Liste der gemäß § 4 Abs. 1 beteiligten Behörden / Träger öffentlicher Belange

Aufstellung des Bebauungsplans 306 - St.-Antonius-Hospital -

Bebauungsplan 306 - St. Antonius Hospital der Stadt Eschweiler, hier:
Beteiligung gem. § 4 Abs. 1 BauGB

Aufstellung des Bebauungsplans 306 „St.-Antonius-Hospital“

Anlage
 2 Übersichtspläne

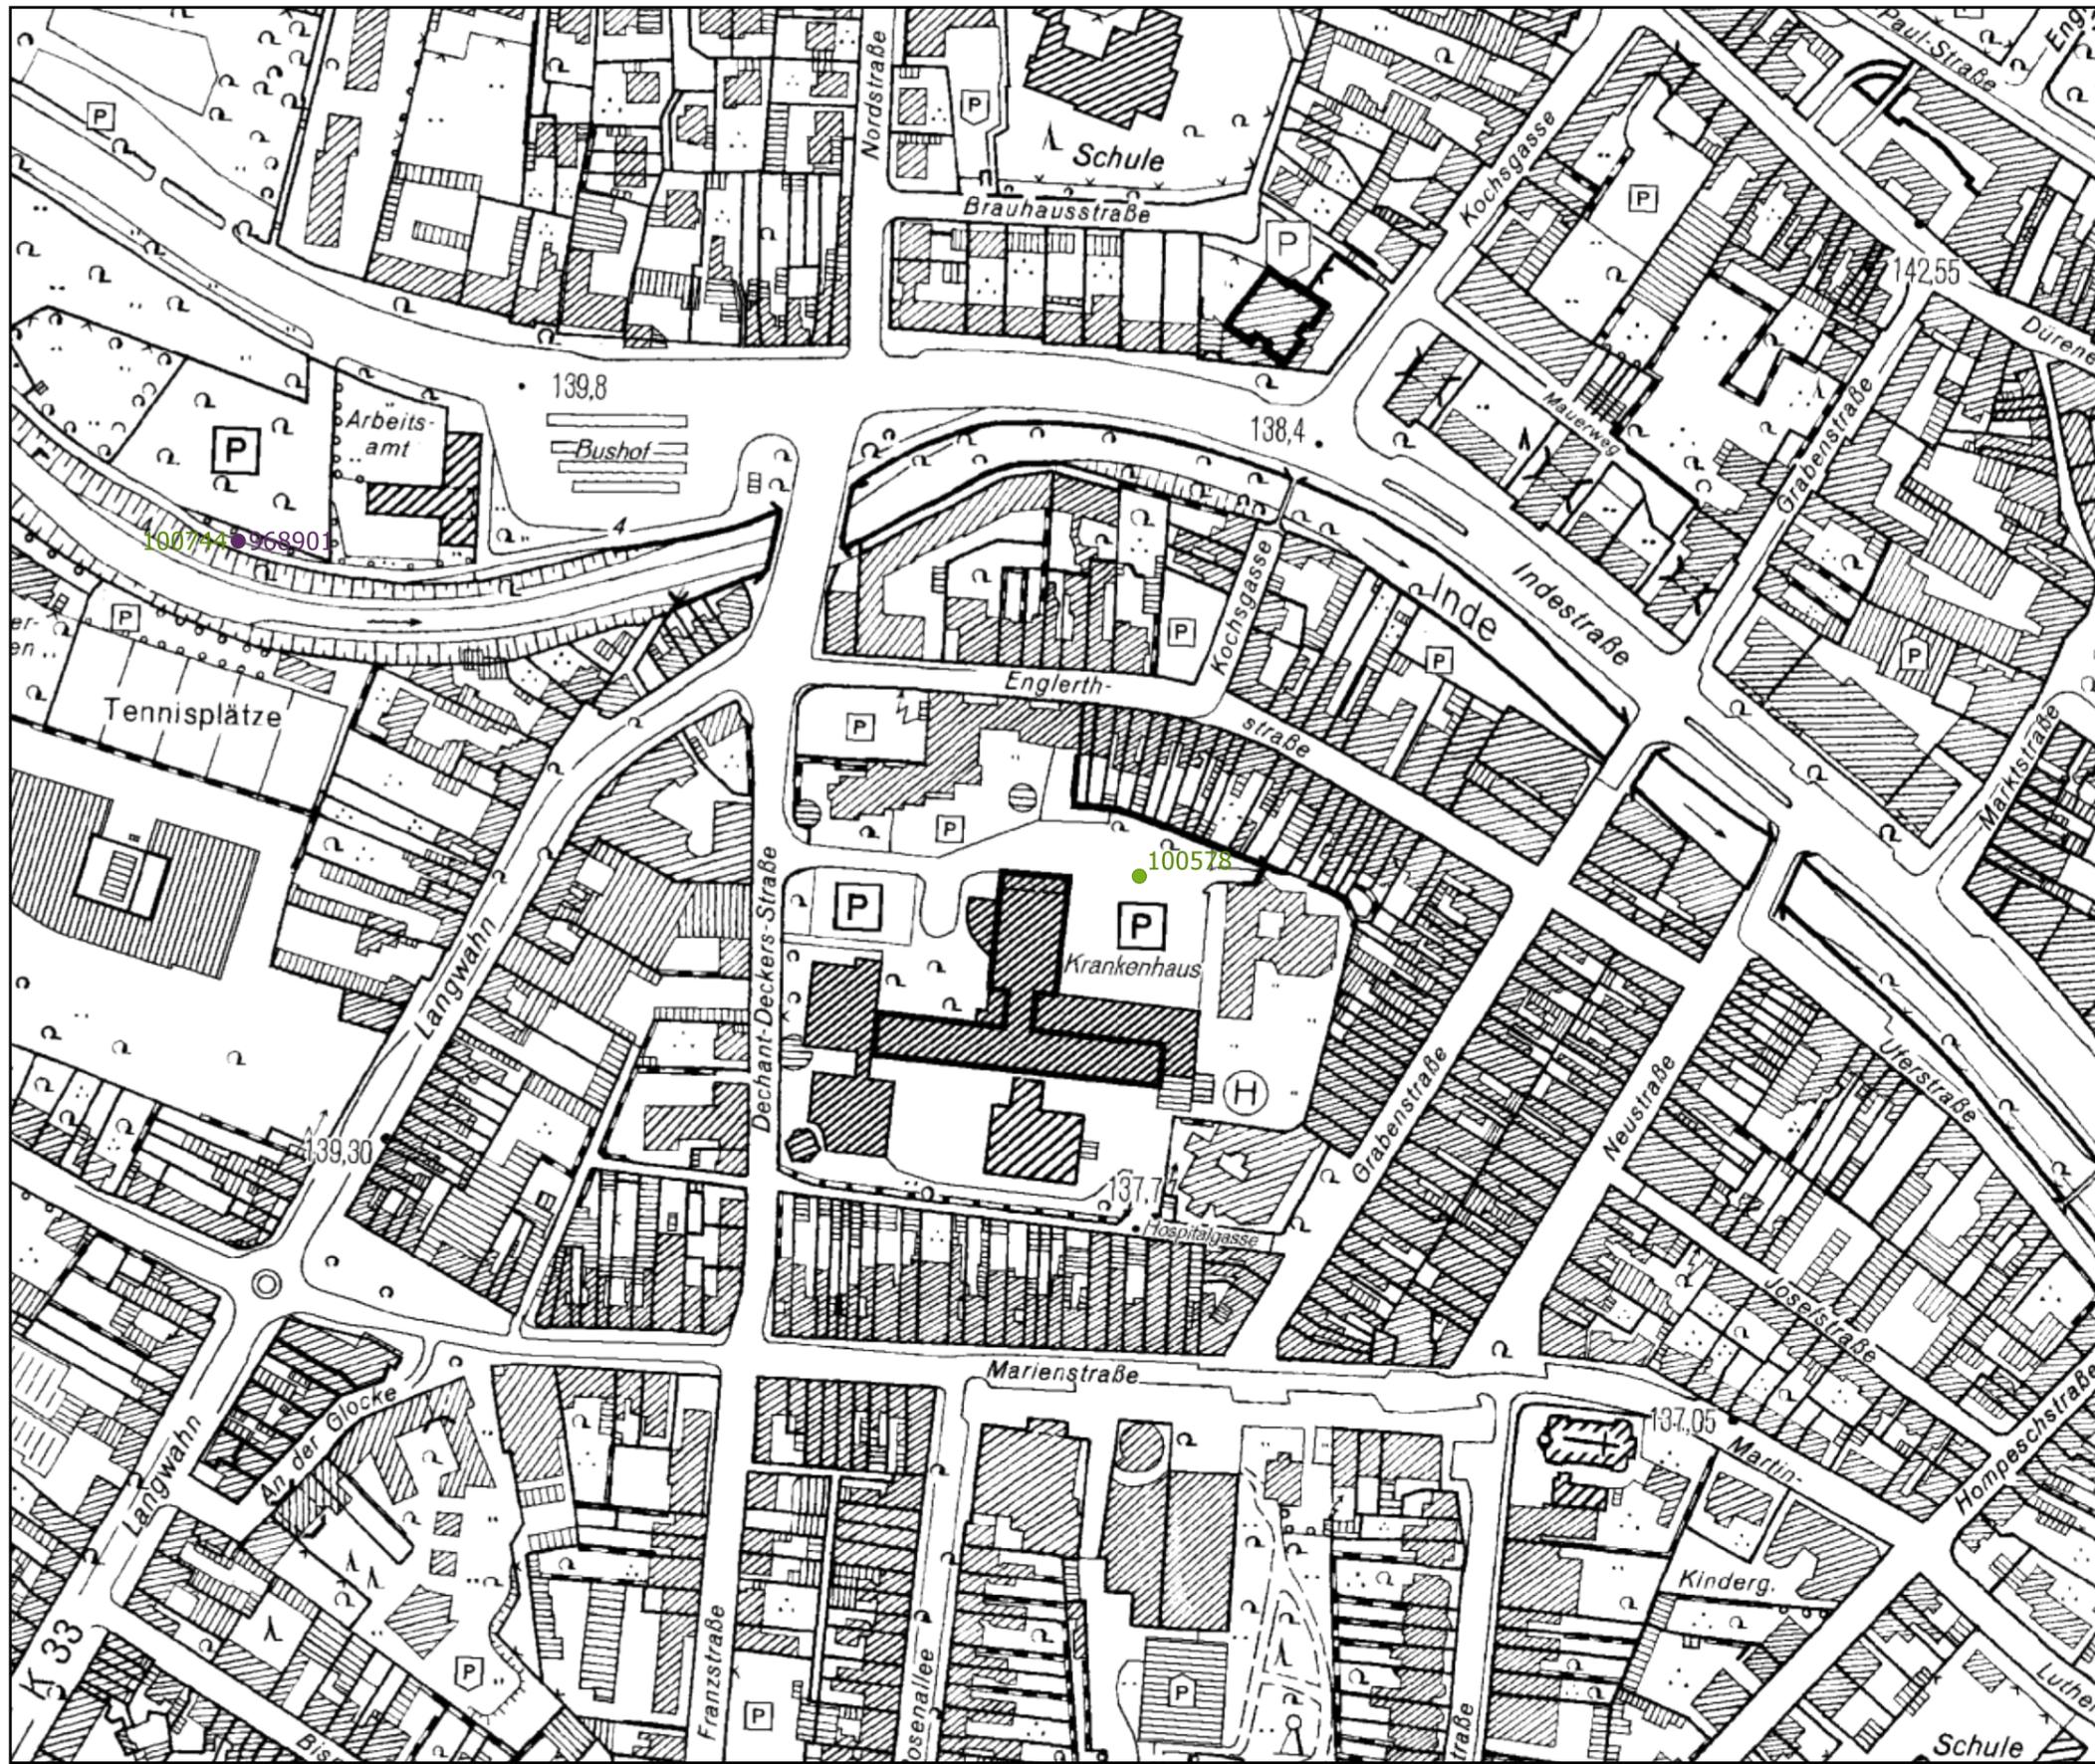
wie Sie aus dem beiliegenden Lageplan ersehen können, befinden sich im o. g. Plangebiet aktive oder inaktive Grundwassermessstellen des Landesgrundwasserdienstes. Aktive Grundwassermessstellen sind notwendige Instrumente der Gewässerunterhaltung nach § 91 Wasserhaushaltsgesetz. Daher sind ihre Zugänglichkeit und ihr Bestand dauerhaft zu wahren. Des Weiteren weisen wir darauf hin, dass inaktive Grundwassermessstellen, die nicht zurückgebaut und verfüllt worden sind, die Tragfähigkeit des Baugrundes beeinflussen können. Sollte innerhalb eines 200 m Korridors der Baumaßnahme eine Grundwassermessstelle liegen, dann ist zum Zwecke der Einweisung vor Beginn der Maßnahme mit dem entsprechenden Eigentümer der Grundwassermessstelle Kontakt aufzunehmen. Für weitergehende Informationen über die Grundwassermessstellen wenden Sie sich bitte an das Landesamt für Natur, Umwelt und Verbraucherschutz NRW, E-Mail: grundwasserstand@lanuv.nrw.de. Grundwassermessstellen des Erftverbandes sind nicht betroffen.
